改善箇所説明図

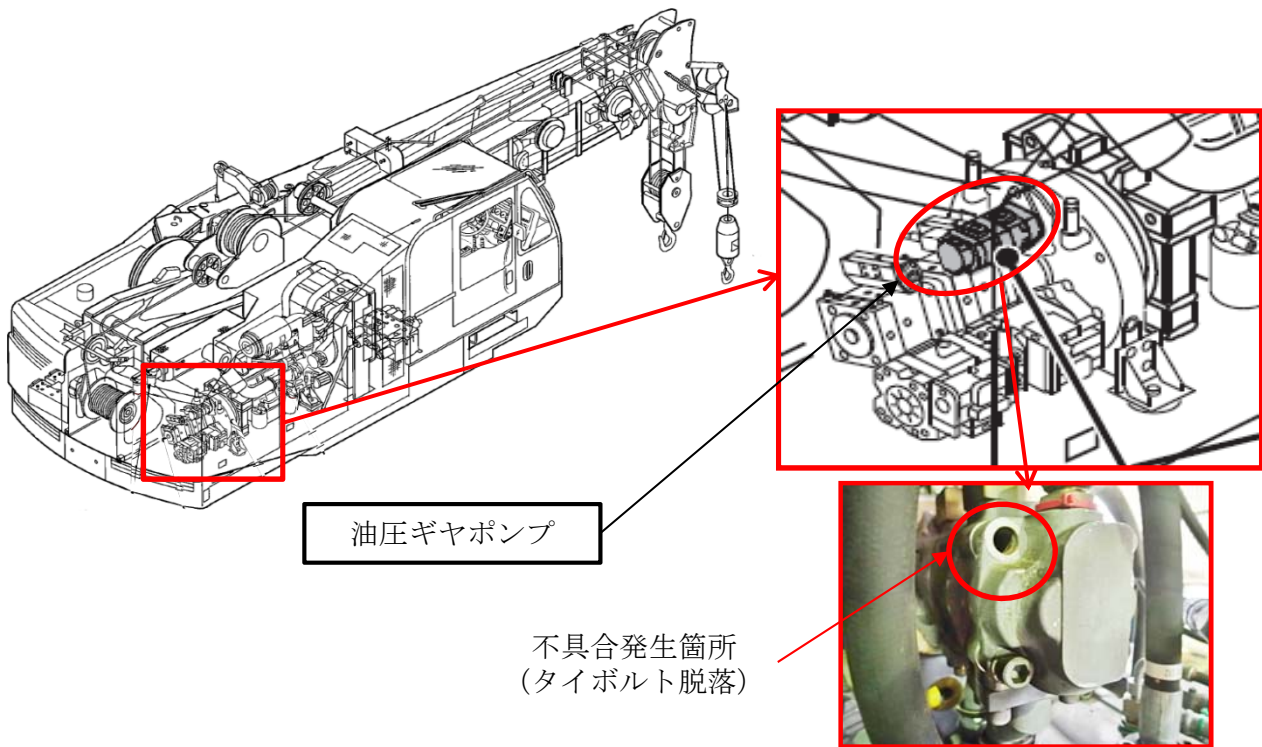
改善前（油圧ギヤポンプ）	改善後（油圧ギヤポンプ）
タイボルト（4本） 不具合発生箇所	止めネジ追加 (表裏2箇所、計4本) A-A断面

ホイールクレーンの油圧ギヤポンプにおいて、ギヤポンプを構成するタイボルトの強度が不足しているため、走行時等の振動によって亀裂が生じることがある。そのため、そのままの状態で使用を続けると、亀裂が進展して折損し、最悪の場合、作動油が漏れて走行および操舵不能となるおそれがある。

全車両、油圧ギヤポンプを対策品に交換する。

交換した部品に白色マーカでマーキングを行う。
